改善箇所説明図

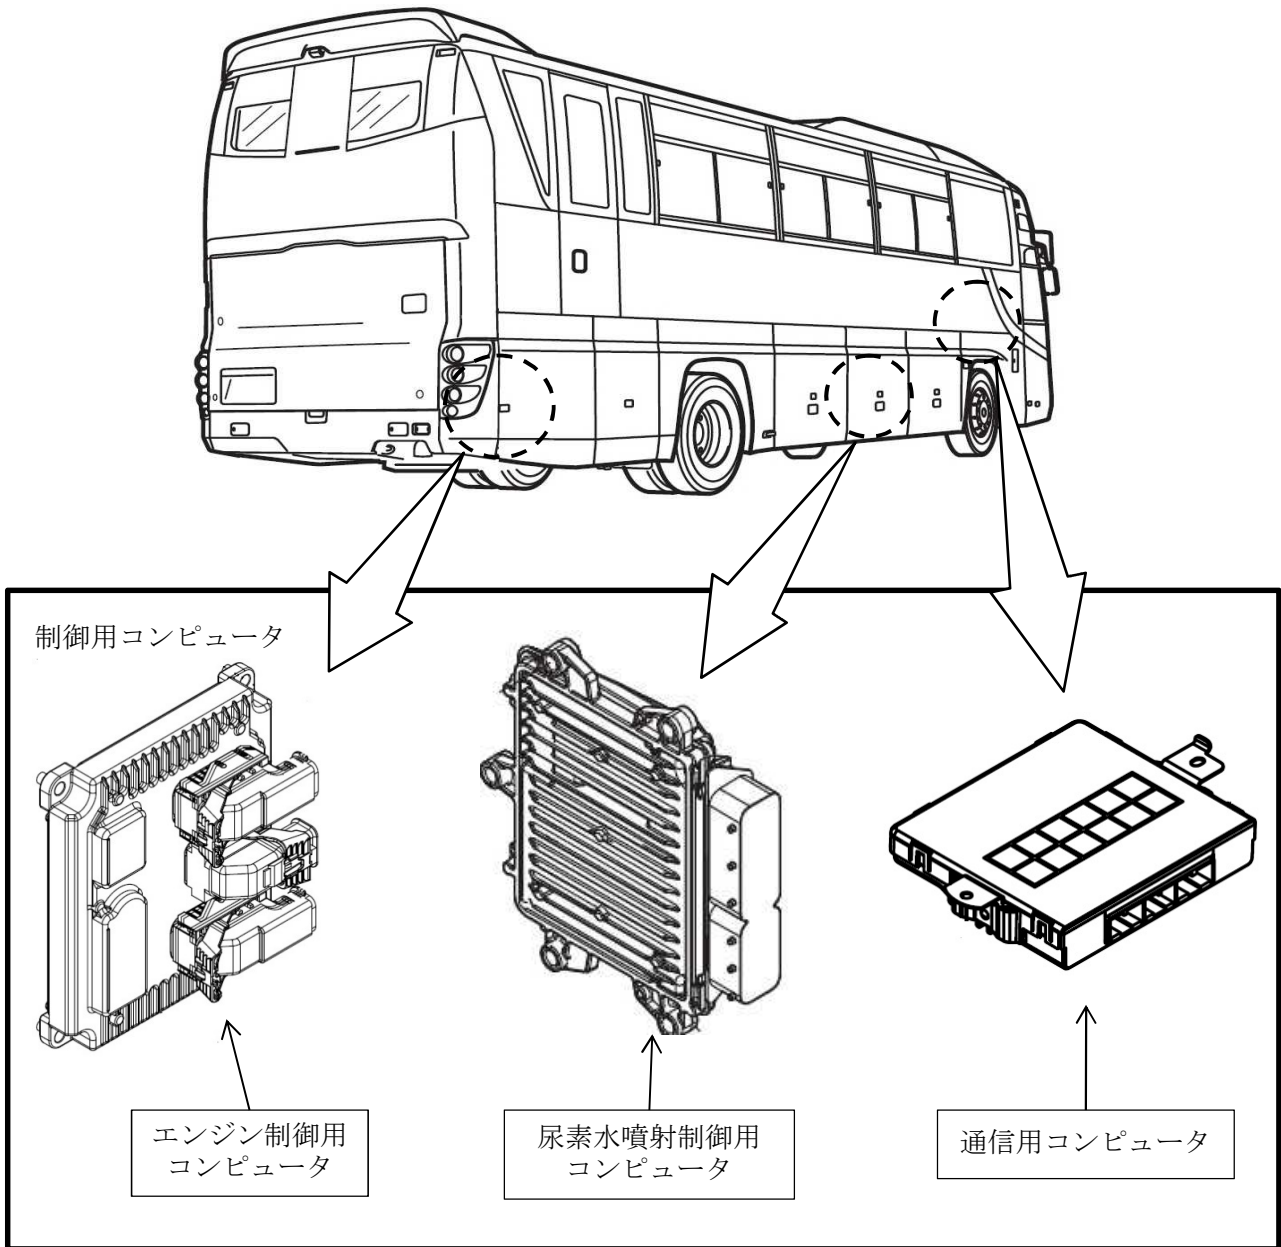
基準不適合発生箇所

排出ガス発散防止装置において、制御コンピュータの故障診断プログラムが不適切なため、故障時に正しく診断または警告表示できないものがある。そのため、保安基準第31条の細目告示第41条 別添48の車載式故障診断装置（ディーゼル重量車J-OBD II）の技術基準を満足しない。

改善の内容

全車両、制御コンピュータの故障診断プログラムを対策仕様に修正する。

識別 : 運転者席左側ドア開口部のシリアルナンバープレートの右上に、識別ペイント（黄色）を塗布する。
